STADT SARSTEDT Verfahren gemäß § 13 BauGB

Bebauungsplan 66 „Am Sonnenkamp Ost“, 1. Änderung

Ergebniskarte TB-2021-00163

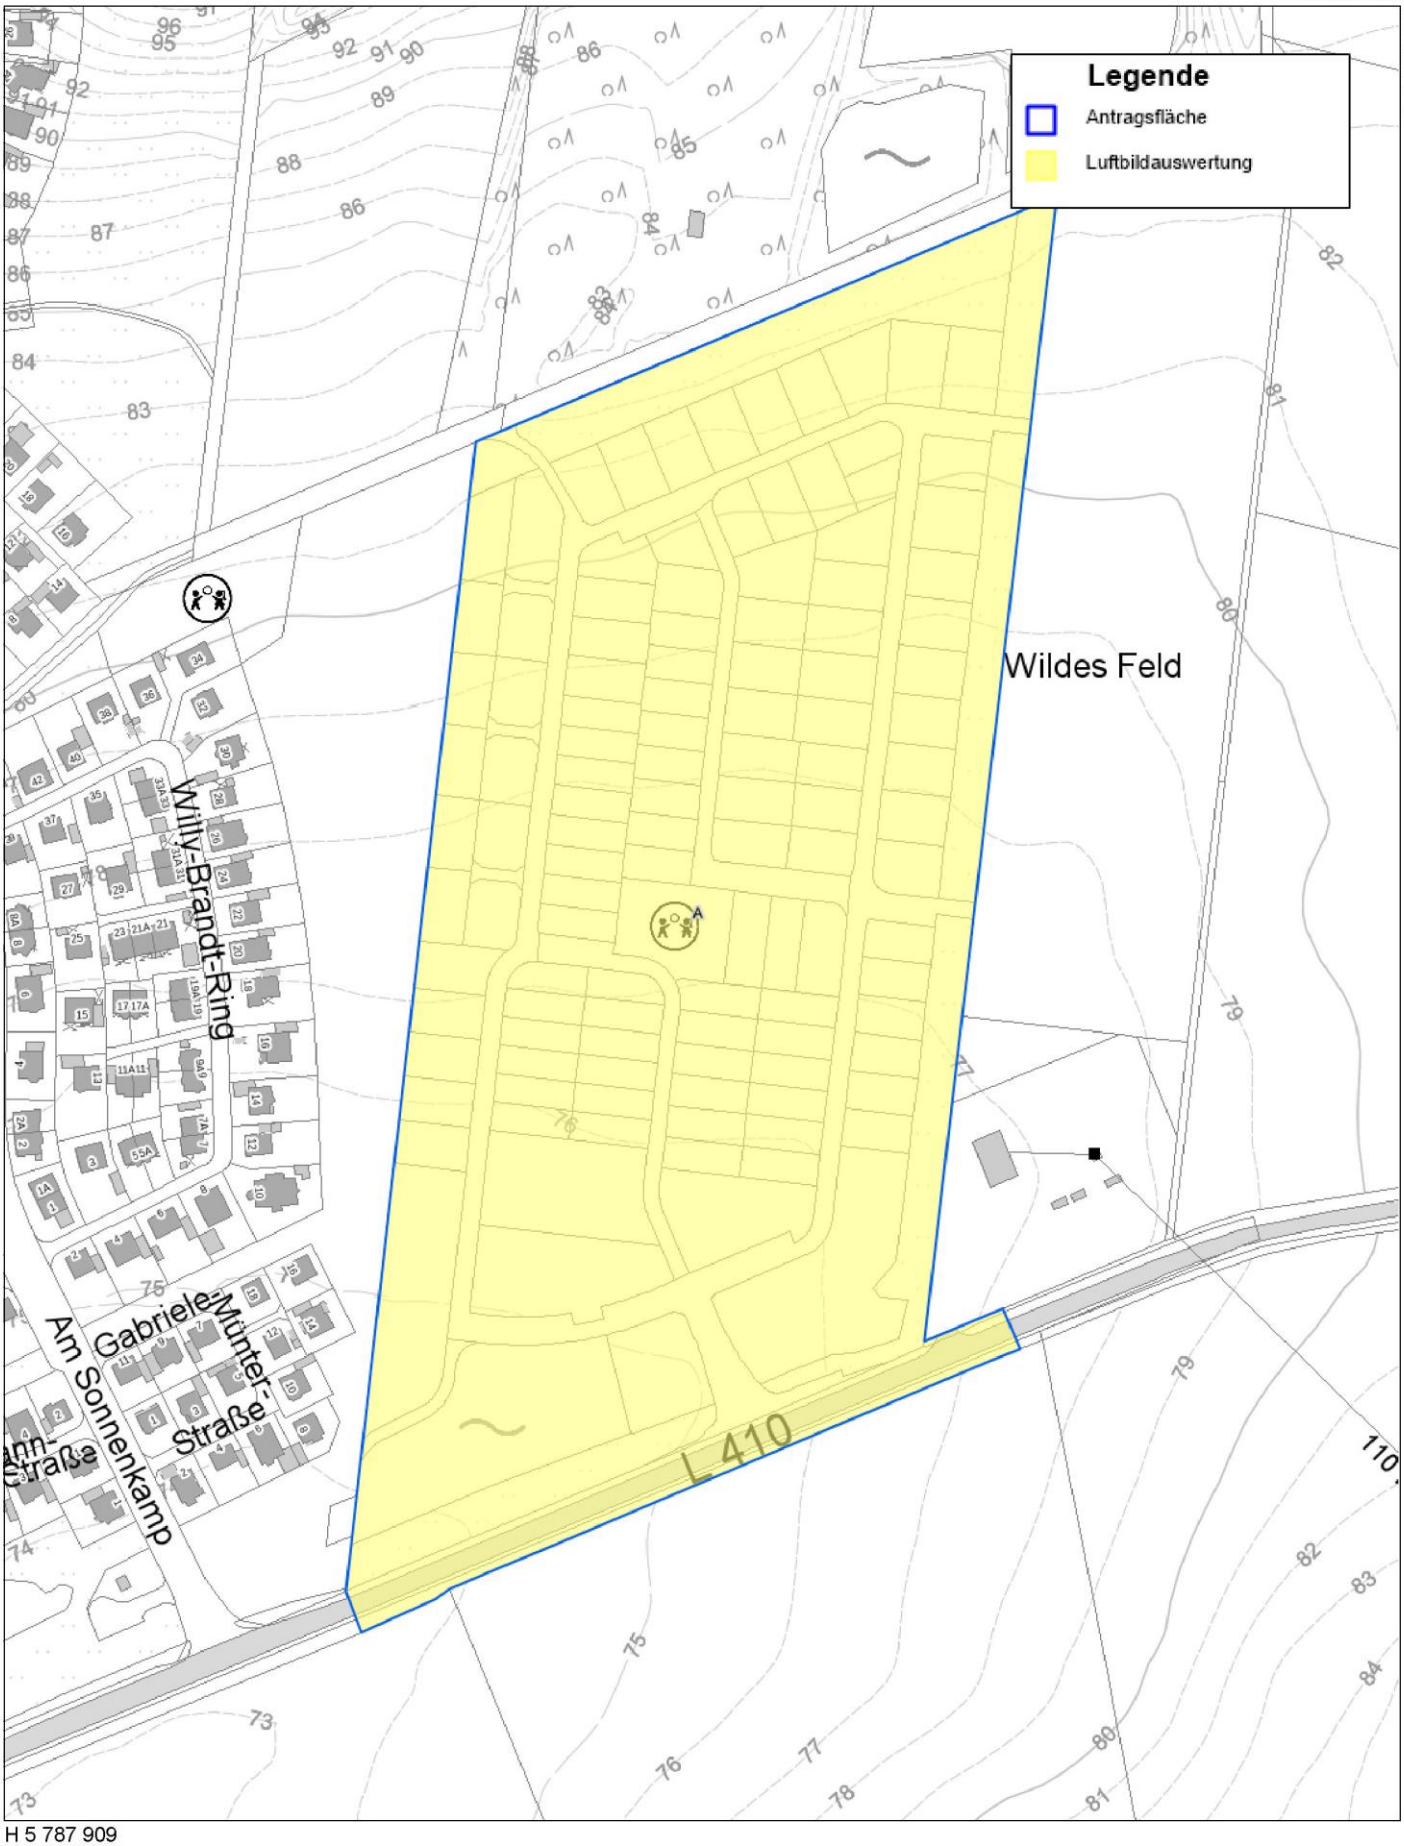
Für die Planfläche liegen dem Kampfmittelbeseitigungsdienst Niedersachsen die folgenden Erkenntnisse vor (siehe beigefügte Kartenunterlage):

Empfehlung: Luftbildauswertung

Fläche A

Luftbilder: Die derzeit vorliegenden Luftbilder wurden nicht vollständig ausgewertet.

Luftbildauswertung: Es wurde keine Luftbildauswertung durchgeführt.

Sondierung: Es wurde keine Sondierung durchgeführt.

Räumung: Die Fläche wurde nicht geräumt.

Belastung: Es besteht der allgemeine Verdacht auf Kampfmittel.

Es liegt eine Luftbildauswertung des Landesamtes für Geoinformation und Landesvermessung vom 25.7.2017 vor, nach der Luftaufnahmen keine Bombardierung zeigen. Das Landesamt hat mit dem Datum schriftlich bestätigt, dass gegen die vorgesehene Nutzung in Bezug auf Abwurfkampfmittel (Bomben) keine Bedenken bestehen.

Der Sachverhalt ist bekannt.
